АКТ ОБСЛЕДОВАНИЯ
объекта социальной инфраструктуры к паспорту доступности ОСИ
№ 03.01/2/22-2

1.1 Наименование (вид) объекта: муниципальное дошкольное образовательное учреждение «Детский сад «Солнышко»

1.2.Адрес объекта: 152024, Ярославская область, г. Переславль-Залесский, мкр. Чкаловский, д. 43а

5

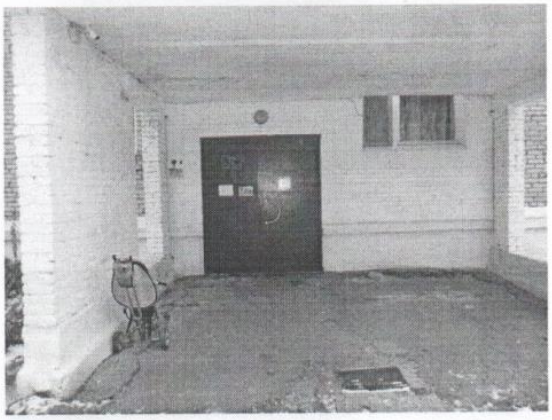
2.2	Пандус (наружный)	нет						
2.3	Входная площадка (перед дверью)	есть	1, 2	5, 6	Отсутствует тактильная информация об учреждении. Отсутствуют звуковые и световые сигналы. Отсутствует контрастная полоса перед дверью.	С, Г	Размещение информации об ОСИ над входной площадкой с размерами знаков, соответствующими расстоянию рассмотрения, а также установка информационного табло об ОСИ со стороны дверной ручки на высоте 1,4-1,75м с	Текущий ремонт

6

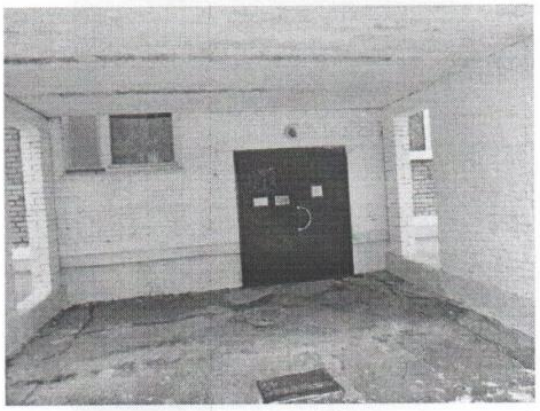
дублированием рельефными знаками	
2.4	Дверь (входная)	есть	1-4	2, 3, 5, 6	Высота порога – 15см, ширина дверного проема – менее 90см. Отсутствует тактильная информация перед дверным проемом.	О, С	Нанести тактильную предупреждающую информацию перед дверным проемом за 0,8м. Организовать преодоление барьеров в виде порога и узкого дверного проема посредством оказания ситуативной помощи.	Текущий ремонт

29

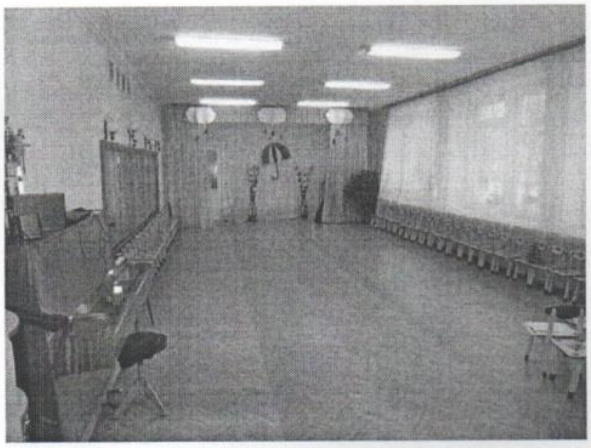
4.2	Зальная форма обслуживания	есть		29	Отсутствие информационных обозначений помещений; в зале не выделены специальные места для инвалидов на креслах-колясках. Для инвалидов с нарушениями зрения и слуха, при проведении мероприятий не организовано донесение информации в доступной форме людям с нарушениями зрения и слуха.	О, С, К, Г	Установить информационные рельефные таблички к каждому помещению рядом с дверью на высоте от 1,4 до 1,75м со стороны дверной ручки, выделить в зале не менее 5% мест с возможностью усиления звука и дублированием звуковой и визуальной информации, оказание ситуативной помощи.	ТСР

32

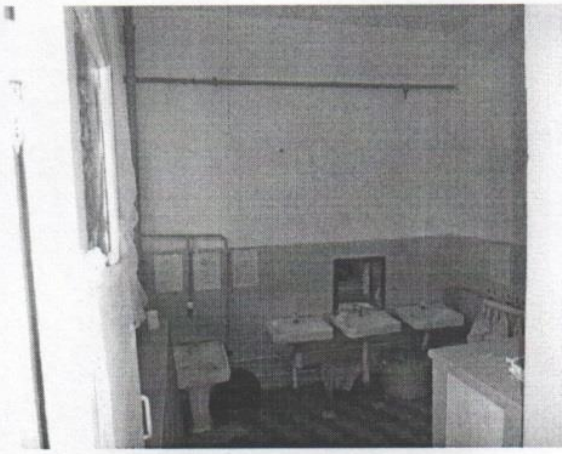
№ п/п	Наименование функционально-планировочного элемента	Наличие элемента			Выявленные нарушения и замечания		Работы по адаптации объектов	
		есть/ нет	№ на плане	№ фото	Содержание	Значимо для инвалида (категория)	Содержание	Виды работ
5.1	Туалетная комната	есть	15	30-33	Ширина дверных проемов менее 90см, высота порога превышает 2,5см, отсутствует зона для кресла-коляски рядом с унитазом, отсутствие мест крепления костылей, тростей. Отсутствуют поручни у унитаза и раковины, отсутствует контрастная и тактильная направляющая к унитазу, отсутствует кнопка вызова персонала.	Все	Расширение дверных проемов не возможно. Установить поручни, тактильные направляющие, кнопку вызова персонала. Организовать преодоление барьеров в виде порога и узкого дверного проема посредством оказания ситуативной помощи.	ТСР
5.2	Душевая/ ванная комната	нет						
5.3	Бытовая комната (гардеробная)	нет

ОБЩИЕ требования к зоне				Ширина дверных проемов, высота порога не соответствует установленным требованиям, отсутствует зона для кресла-коляски рядом с унитазом, отсутствие мест крепления костылей, тростей. Отсутствуют поручни у унитаза и раковины, отсутствует контрастная и тактильная направляющая к унитазу, отсутствует кнопка вызова персонала.		Установить поручни, тактильные направляющие, кнопку вызова персонала.	ТСР

34

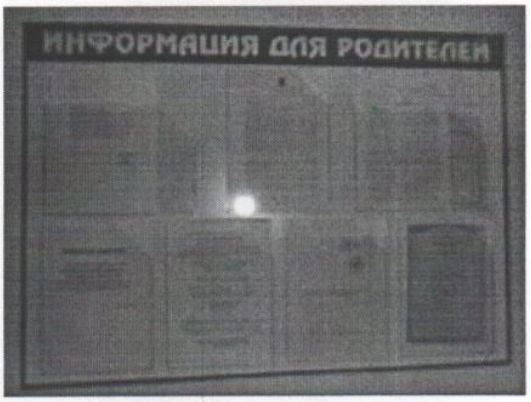
№ п/п	Наименование функционально-планировочного элемента	Наличие элемента			Выявленные нарушения и замечания		Работы по адаптации объектов	
		есть/ нет	№ на плане	№ фото	Содержание	Значимо для инвалида (категория)	Содержание	Виды работ
6.1	Визуальные средства	есть		20, 21, 34	Нарушены нормативные требования к размещению визуальной информации	Все	Организовать размещение комплексной системы информации на всех зонах объекта	ТСР
6.2	Акустические средства	нет						
6.3	Тактильные средства	нет						
	ОБЩИЕ требования к зоне				Нарушены нормативные требования к размещению визуальной информации	Все	Организовать размещение комплексной системы информации на всех зонах объекта	ТСР
